Verkeersveiligheidsadvies

Leusden, auto's en nog eens auto's

2024 – Leusden - Hessenweg

Datum uitgifte advies: 11-10-2024

afb 1: verkeersbeeld Stoutenburg

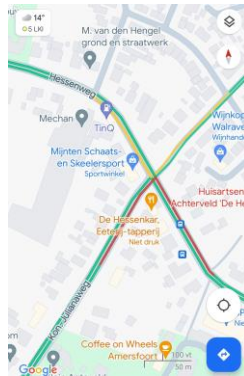
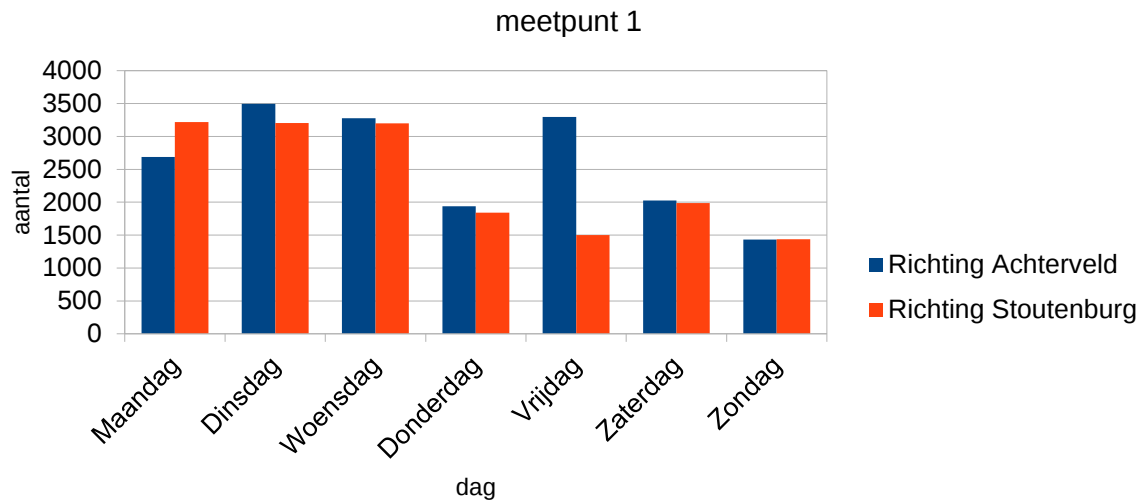
Op afbeelding 1 is het verkeersbeeld te zien waarbij het verkeer op de Horstenweg vastloopt en de aanvoer vanuit de Hessenweg daardoor, wegens het voorrang moeten verlenen, ook congestie geeft.

Afbeelding 2 laat de doorstroming en congestie zien als gevolg van een te hoge verkeersintensiteit.

Afbeelding 3 laat de file zien op het knooppunt Hoevelaken.

Als er file is op het knooppunt Hoevelaken dan is er een groter aanbod van autoverkeer (sluipverkeer). Er staan door het sluipverkeer wachtrijen van auto's in de dorpen Stoutenburg en Achterveld die het overige verkeer zoals fietsers en wandelaars hinderen.

Door slecht doorstroming van het verkeer op het knooppunt Hoevelaken is er een groter aanbod van het verkeer in het onderliggende wegennet. Het aanpassen van de tekens op de weg, het toepassen van verkeer vertragende maatregelen, in de vorm van drempels, chicanes en het weergeven van de snelheid op de weg zou bijdragen aan het largas (langzaam rijden gaat sneller) principe. Door de weg onaantrekkelijker te maken zal de aanzuigende werking en de kans op congestie verminderen.

Resultaten meetpunt 1

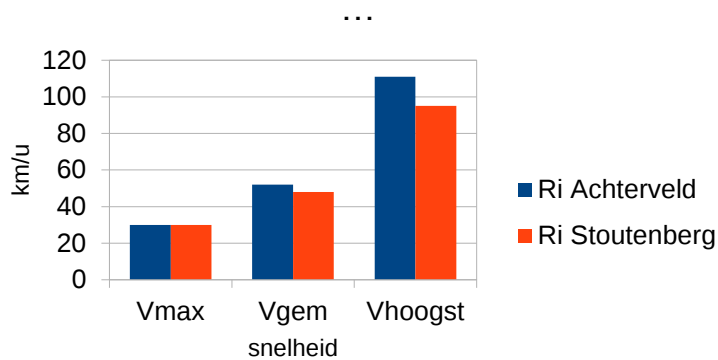
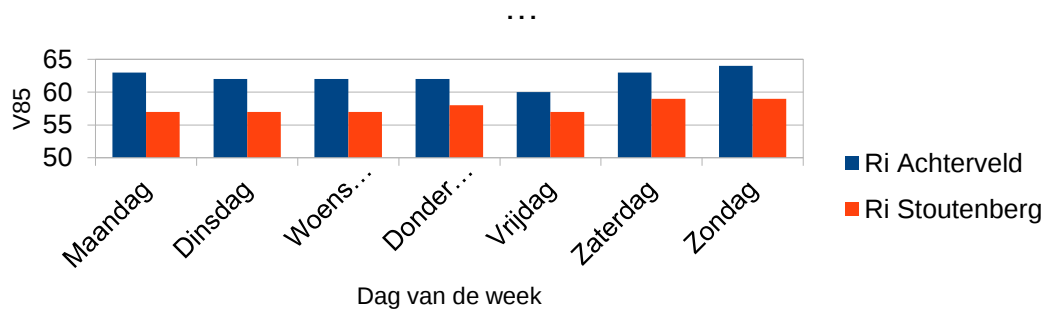
Meetpunt 1 laat zien de gemeten snelheden en de V85. De maximale snelheid op dit wegvak is 30 km/u. V85 ligt op op een gemiddelde van 58 km/u.

De gemiddeld gereden snelheid bedraagt voor de richting Achterveld 52 km/u.
De gemiddeld gereden snelheid bedraagt voor de richting Stoutenburg 48 km/u.

De hoogst gemeten snelheid richting Achterveld bedraagt 111 km/u.
De hoogst gemeten snelheid richting Stoutenburg bedraagt 95 km/u.

De meetwaarden geven aan dat de snelheden die zijn gemeten de beoogde waarden van 30 km- en 60 km/u overschrijden. Vooral in de richting Achterveld. De 30 km-zone borden, in de gemeente Stoutenburg voldoen aan de minimale normen die zijn gesteld in de uitvoeringsvoorschriften zoals beschreven in het BABW. Uitzondering is het wegbeeld, en de bebording, van de gemeente Achterveld. Bij alle gemeten punten liggen de V85 waarden te hoog. Zie voor de Uitvoeringsvoorschriften BABW de bijlagen.

Om de snelheid te verlagen kunnen er snelheidsremmende maatregelen worden genomen. Zoals drempels, plateaus, druppels enz..

Resultaten meetpunt 2

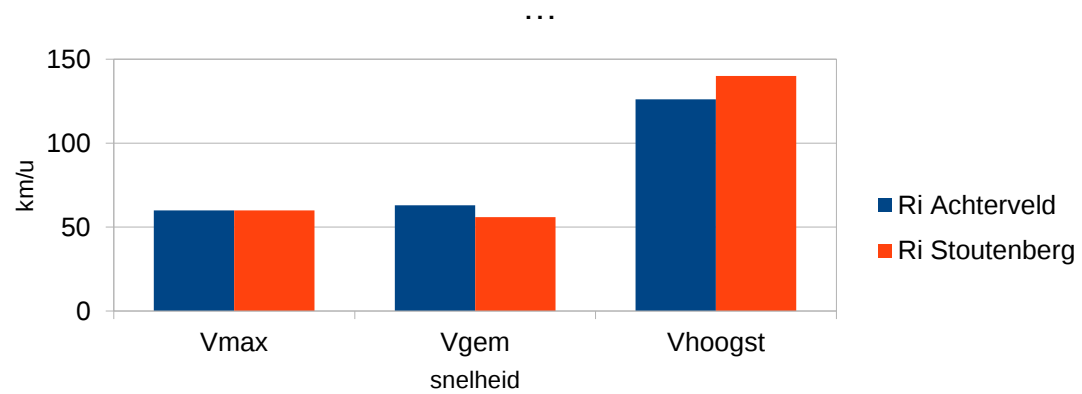
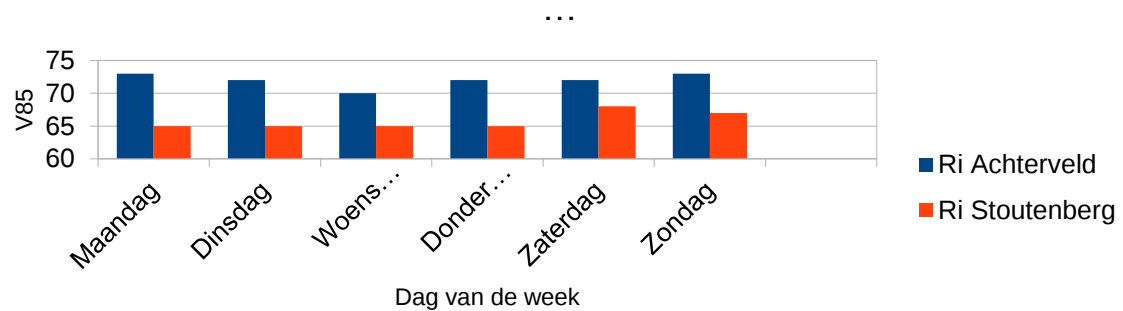
Meetpunt 2 laat zien de gemeten snelheden en de V85. De maximale snelheid op dit wegvak is 60 km/u. V85 ligt op op een gemiddelde van 72 km/u. Deze waarden zijn gemeten in een vakantieperiode.

De gemiddeld gereden snelheid bedraagt voor de richting Achterveld 63 km/u.
De gemiddeld gereden snelheid bedraagt voor de richting Stoutenburg 56 km/u.

De hoogst gemeten snelheid richting Achterveld bedraagt 126 km/u.
De hoogst gemeten snelheid richting Stoutenburg bedraagt 140 km/u.

Resultaten meetpunt 3

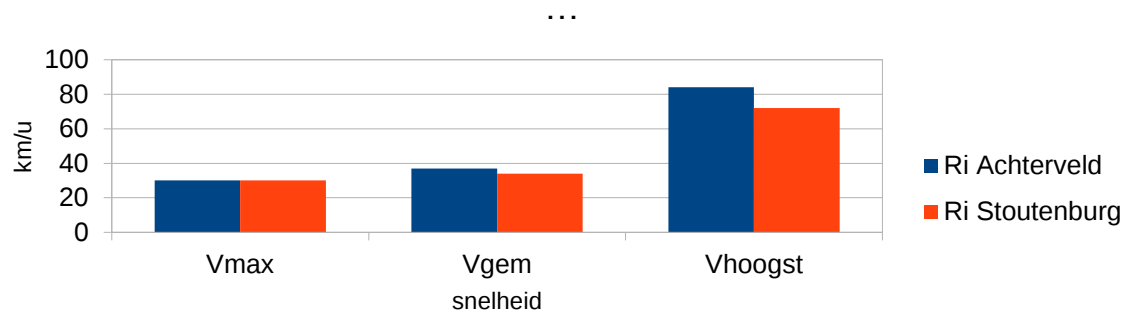
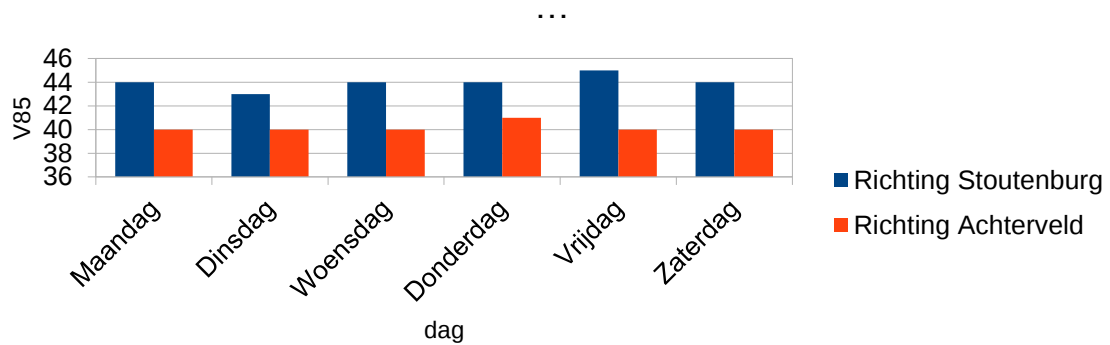
Meetpunt 3 laat zien de gemeten snelheden en de V85. De maximale snelheid op dit wegvak is 30 km/u. V85 ligt op op een gemiddelde van 58 km/u.

De gemiddeld gereden snelheid bedraagt voor de richting Achterveld 37 km/u.
De gemiddeld gereden snelheid bedraagt voor de richting Stoutenburg 34 km/u.

De hoogst gemeten snelheid richting Achterveld bedraagt 84 km/u.
De hoogst gemeten snelheid richting Stoutenburg bedraagt 72 km/u.
